Progetto definitivo: Progettazione definitiva per la realizzazione di un parco eolico "CE DELICETO" con potenza di 60.0 MW ricadente nel comune di Ascoli Satriano (FG) in località Santa Croce ed opere di connessione nel comune di Deliceto (FG)

**RISCONTRO AL PARERE TECNICO ISTRUTTORIO
DEL MINISTERO DELLA CULTURA
Prot. n. MIC|MIC_SS-PNRR|28/11/2023|0027846-P**

Riscontro al Parere tecnico istruttorio del Ministero della Cultura pervenuto con nota prot. n. MIC|MIC_SS-PNRR|28/11/2023|0027846-P

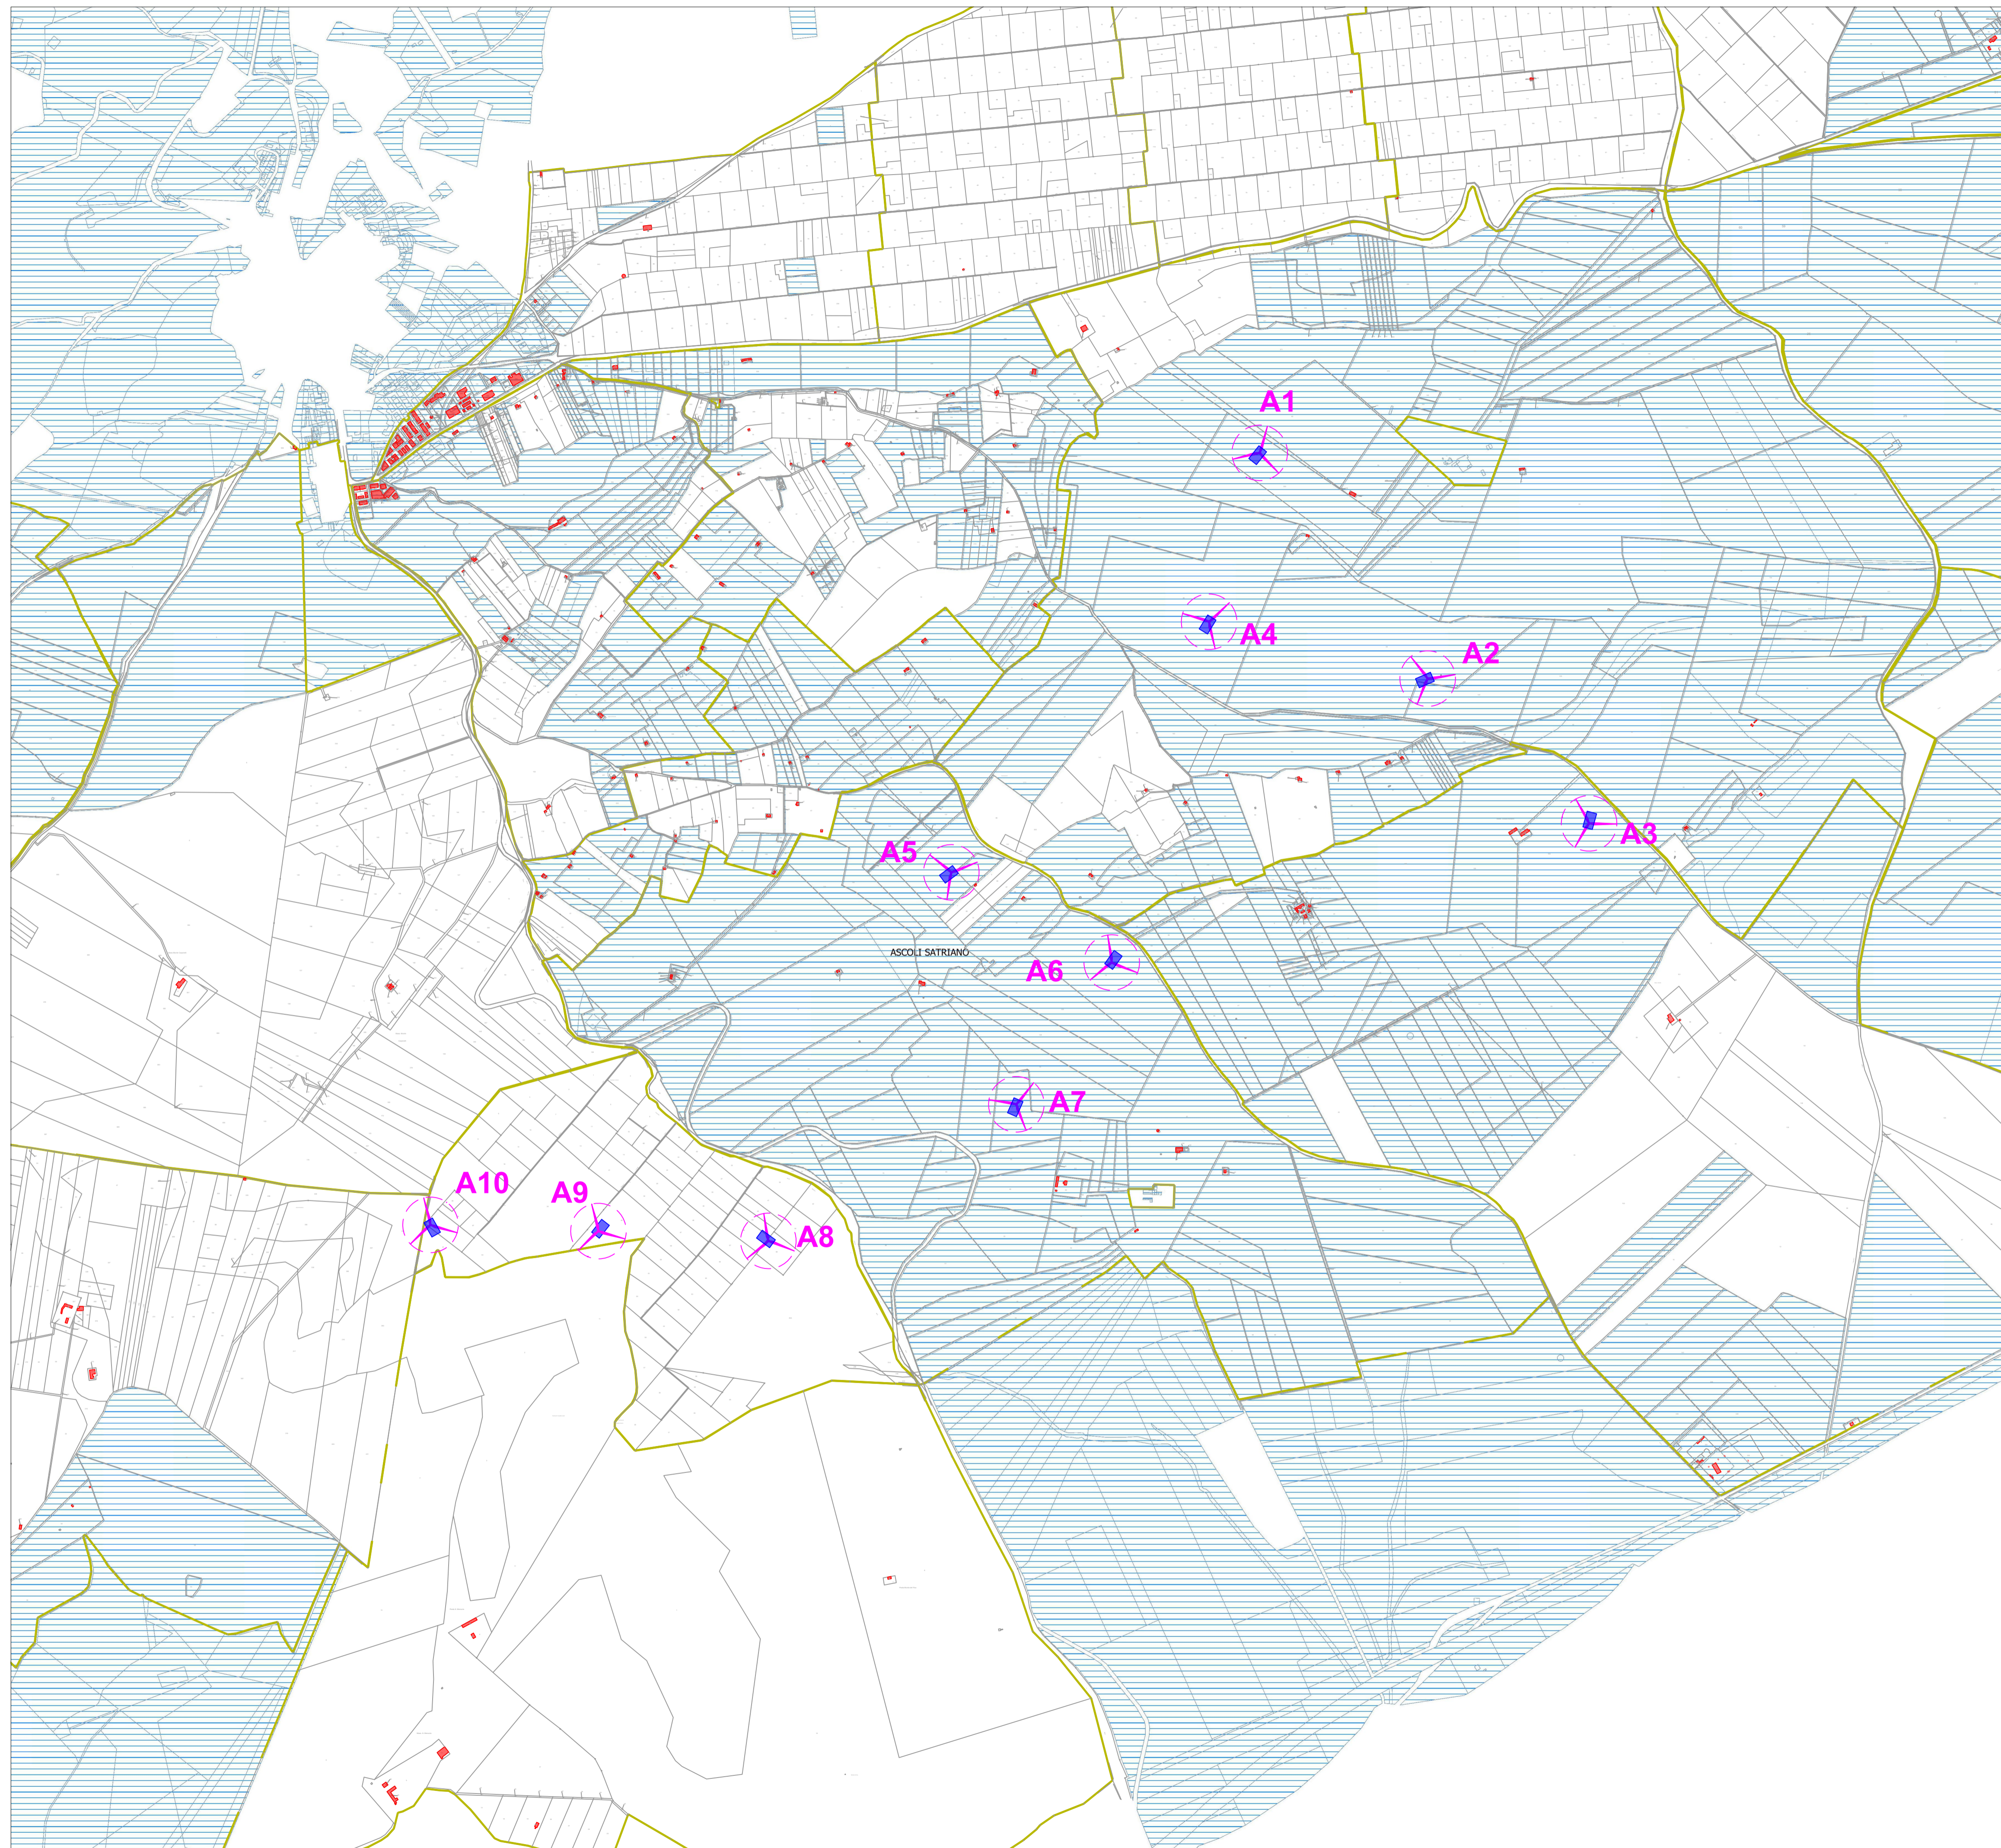
- Tutti gli aerogeneratori di progetto ricadono in un'area classificata come Bene paesaggistico "Zone gravate da usi civici" - Art. 142 comma 1 lett. h) del D.Lgs. 42/2004.

Preliminarmente si precisa che non tutti gli aerogeneratori di progetto ricadono in aree gravate da usi civici, come da perimetrazioni del PPTR, bensì 7; gli aerogeneratori A8, A9 e A10 sono, infatti, esterni a tali perimetrazioni.

RILEVATO che tutti gli aerogeneratori di progetto ricadono all'interno di Beni paesaggistici in quanto "Zone gravate da usi civici", ai sensi dell'Art. 142 comma 1 lett. h) del D.Lgs. 42/2004, e pertanto per dimensioni, ingombro e impatti sono incompatibili con la tutela paesaggistica, essendo tale previsione anche non conforme con la destinazione d'uso dei terreni gravati da Usi civici;

Ad ogni modo, la società proponente ha presentato alla Regione Puglia richiesta di attestazione vincolo demaniale di uso civico, registrata al protocollo della Regione con n. AOO_079/12717 del 25/10/2021, e successiva integrazione documentale, registrata al protocollo con n. AOO_079/1255 del 01/02/2022, alla quale la Regione Puglia ha risposto indicando nel dettaglio quali sono le particelle realmente gravate da uso civico, e confermando, per le particelle interessate dall'impianto, quanto indicato dal PPTR.

Al riguardo è stato prodotto il seguente nuovo elaborato grafico "DW21022D-V34 Inquadramento rispetto alle perimetrazioni degli usi civici: confronto tra PPTR e attestazione regione puglia" di confronto tra le perimetrazioni del PPTR e quelle indicate dalla Regione Puglia su richiesta della società proponente.

Stante, quindi, la presenza degli usi civici su alcune particelle, prima dell'inizio dei lavori si provvederà all'affrancazione delle terre.
